測定単位の放射能濃度を測定するための試料作成（浸漬処理）方法について
（審査会合コメント回答資料）

第2図 低圧ダイヤフラムの測定単位の設定イメージ
(島根1号炉及び2号炉共通)

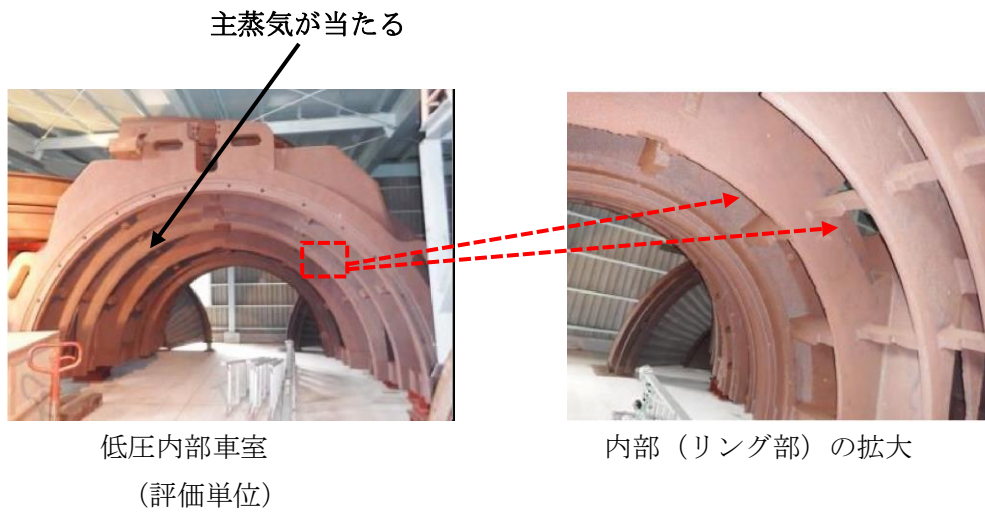
番号	コメント内容
5	・対象物から採取した測定単位（金属試料）を直接測定した結果を使わず、浸漬処理をして、ろ紙とろ液に分けて Ge 波高分析装置で測定する理由を説明すること。
6	・浸漬処理前後で測定単位自体（金属試料）の放射エネルギーを測定している理由について説明すること。
7	・二次的な汚染の抽出の際の浸漬処理操作の終了基準として、「浸漬処理前の放射エネルギーの誤差範囲内となった場合」と記載しているが、「誤差範囲内」の具体的な基準を定量的に説明すること。

評価単位から採取する測定単位の形状は、第2図及び第3図に示すとおりであり、第1図に示す体積線源及び面線源の形状と異なるため、直接測定では正確に測定できない。このため、測定単位に付着している二次的な汚染を標準線源と同じ形状の測定用試料に移行した上で Ge 波高分析装置により評価対象核種（Co-60）の放射エネルギーが測定できるよう、浸漬処理を採用する。
